Meðf. er enduskoðuð tillaga að viðbyggingu yfir rampa á baklóð Lækjargötu 8. Tillagan er unnin í framhaldi af fundi með skipulagsfulltrúa 20. mars s.l.

BREYTING Á DEILISKIPULAGI KVOSARINNAR 1.140.5 VEGNA LÆKJARGÖTU 8

Lækjargata 8, Reykjavík – deiliskipulagsbr.; kjallari og nýbygging

BREYTING Á DEILISKIPULAGI KVOSARINNAR 1.140.5 VEGNA LÆKJARGÖTU 8

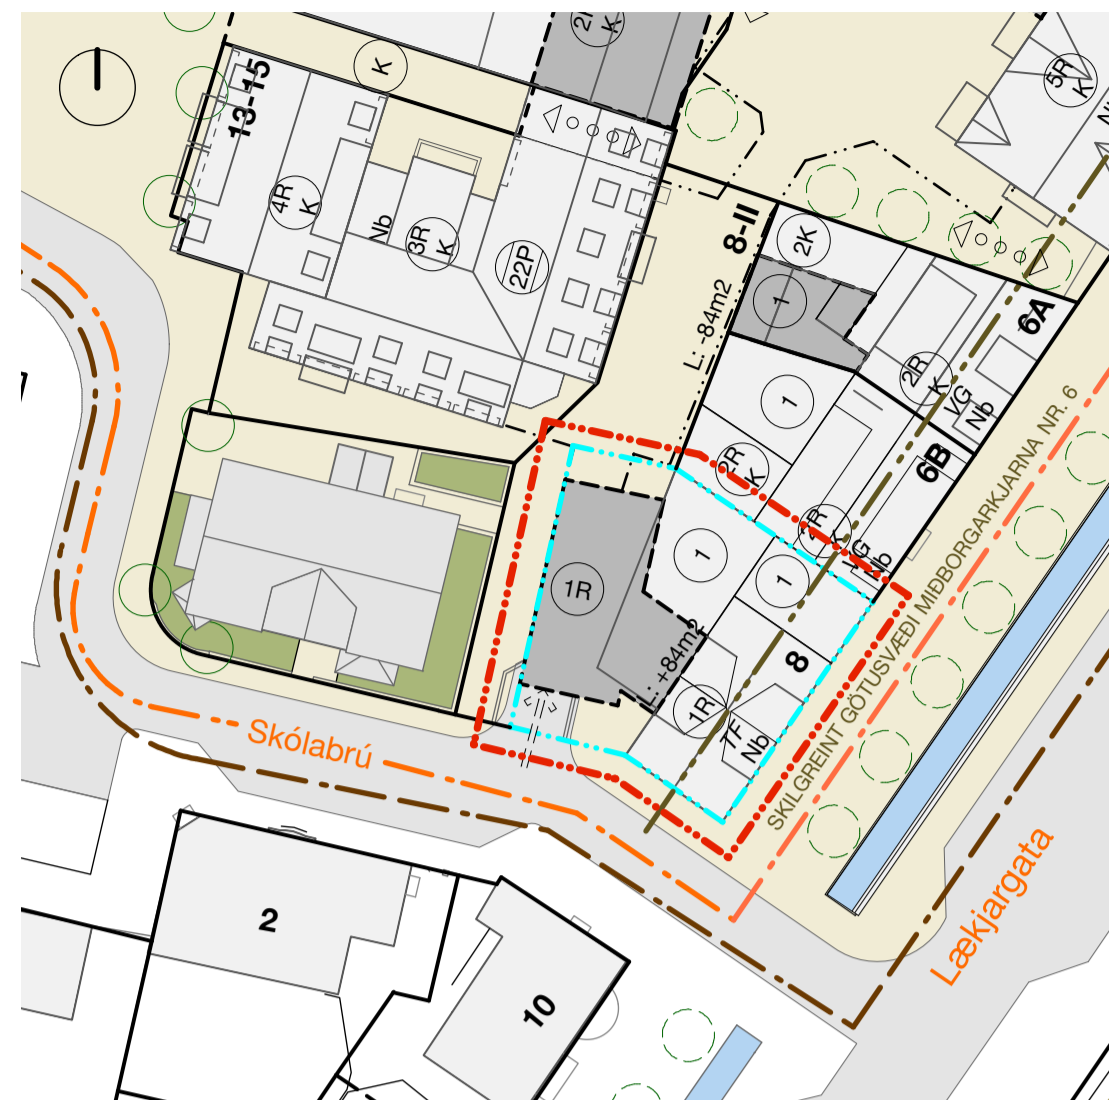
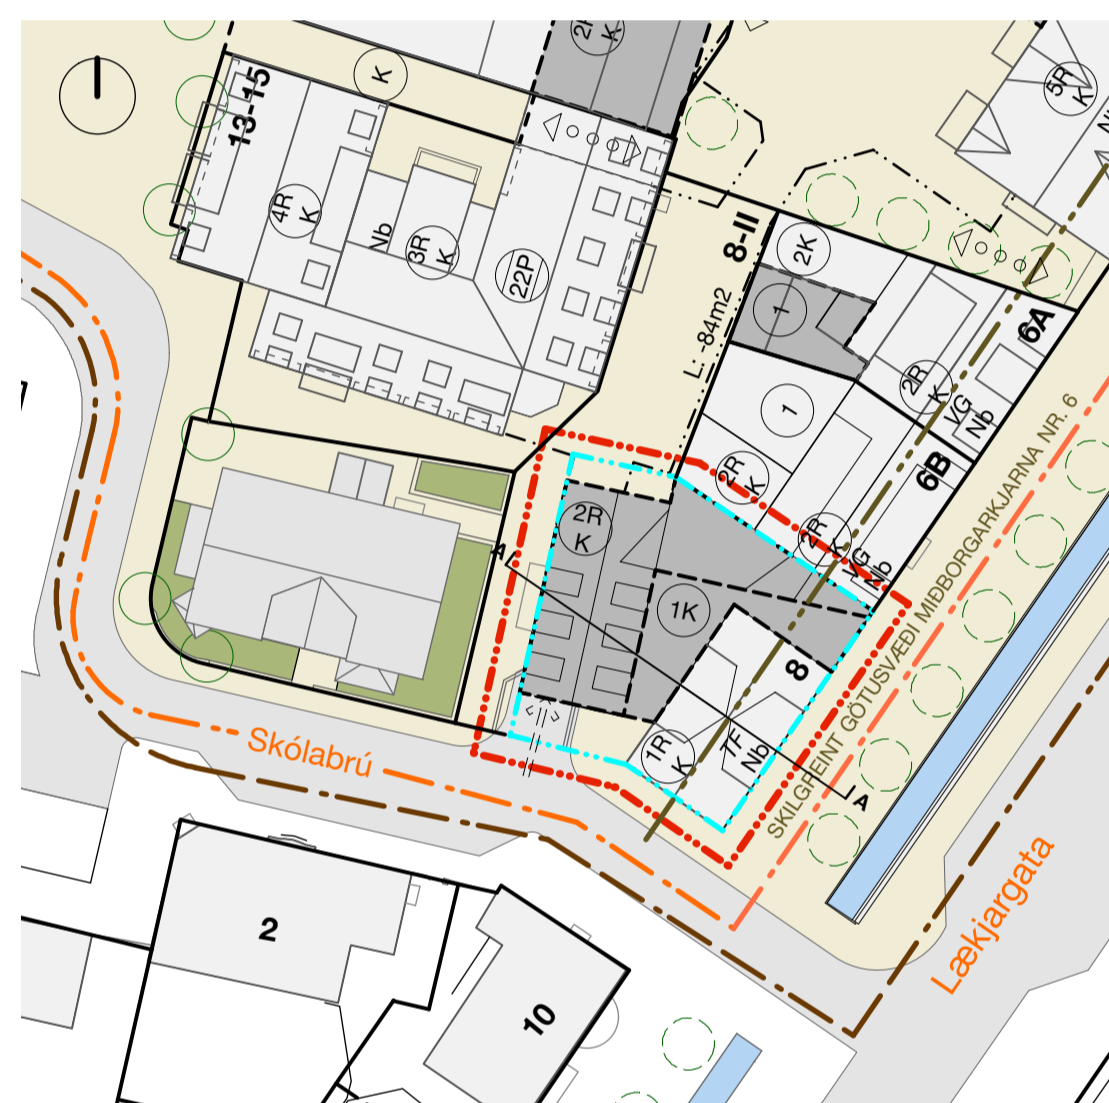
Minjastofnun Íslands heimilar að tillaga að deiliskipulagsbreytingu vegna nýbyggingar á baklóð Lækjargötu 8 verði samþykkt til nánari útfærslu. Útfærsla nýbyggingar sem nú er sótt um leyfi fyrir er smærri í sniðum en sú sem lögð var til árið 2016 og fellur betur að einkennum og mælikvarða sögulegrar byggðar við Skólabrú. Aðaluppdrættir að nýbyggingu og breytingum á nærliggjandi húsum skulu berast Minjastofnun til umsagnar og samþykktar þegar þeir liggja fyrir. Minjastofnun heimilar hækkun sökkuls hússins um allt að 60 cm. Gerð kjallara undir húsið krefst þess að fornleifarannsókn fari fram í grunni þess og enn fremur á þeim hluta lóðar sem byggt verður á. Í ljósi nýlegs fornleifafundar á lóðum sunnar við Lækjargötu má gera ráð fyrir að rannsóknin geti orðið umfangsmikil. Vísað er til 2. mgr. 28. greinar laga um menningarminjar nr. 80/2012 sem kveður á um að sá sem fyrir framkvæmdum stendur skuli bera kostnað af nauðsynlegum rannsóknum og vettvangsskráningu fornleifa í tengslum við framkvæmdirnar.
